改善箇所説明図

改善措置の内容

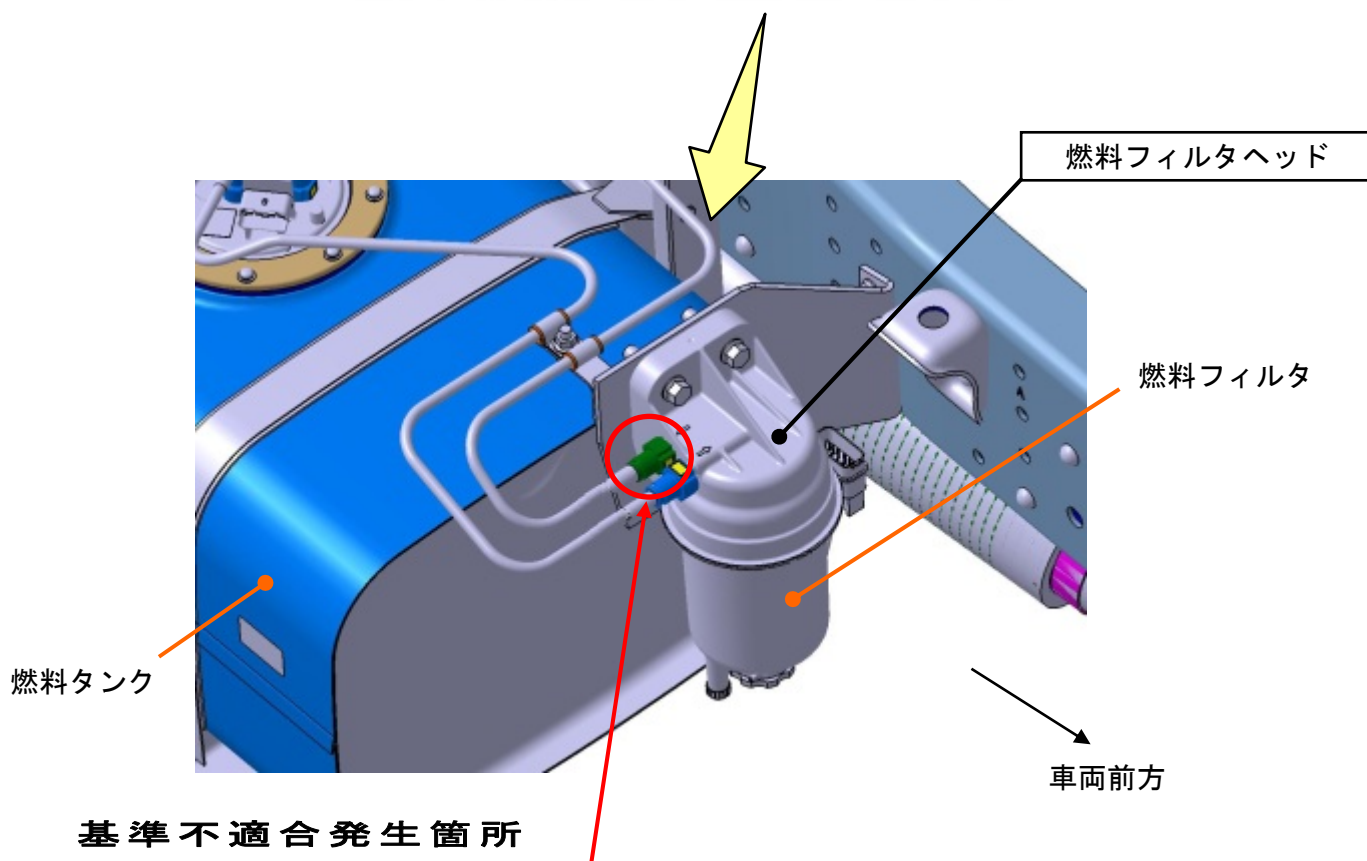
小型トラック・バスの燃料フィルタと燃料チューブの接続部において、燃料フィルタ出口側の接続部形状が不適切なものがある。そのため、そのままの状態で使用を続けると、走行時の振動によって燃料チューブが外れて燃料が漏れ、エンストを起こしたり、再始動ができなくなる他、最悪の場合、火災に至るおそれがある。

全車両、燃料フィルタヘッドを対策品に交換する。

注：□は、交換する部品を示す。
